Raadsbesluit

Nr. 56-2021

Onderwerp
Gewijzigde vaststelling bestemmingsplan Haagwinde 91 Apeldoorn

Nota zienswijzen en ambtshalve wijzigingen bestemmingsplan Haagwinde 91 Apeldoorn

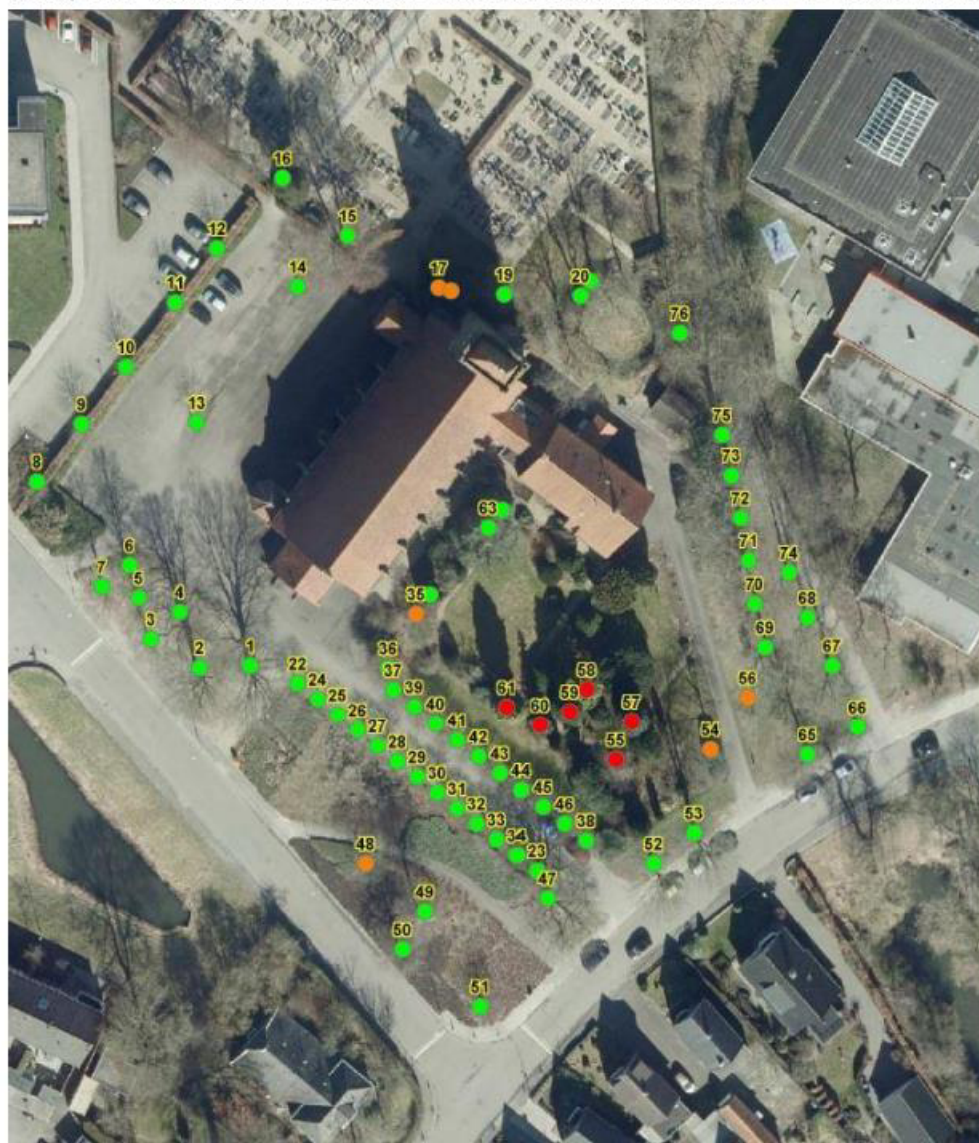
2.2 Daarnaast is er bij reclamant zeer grote twijfel over het behoud van het kostbare groen. Nieuwbouw van de appartementen zal volgens reclamant zeker inhouden dat er een groot deel van de aanwezige bomen moet wijken! Dat vindt reclamant niet wenselijk.

2.2 Bij de toelichting op het bestemmingsplan is een bomen effect analyse toegevoegd. De nieuwbouw is zorgvuldig ingepast in de groene omgeving. Uit de onderstaande kaart blijkt dat boom 54-55-57-58-59-60 en mogelijk 61 niet duurzaam zijn te behouden vanwege geplande nieuwbouw. Ook blijkt dat boomnummer 54 (Amerikaanse vogelkers) een invasieve exoot is. Boom 35-48-56 zijn vanwege slechte boomtechnische staat niet te behouden. Daarnaast staan boomnummers 17 en 18 (*Picea abies*) zeer dicht tegen het gebouw waardoor duurzaam behoud in de toekomst niet mogelijk is.
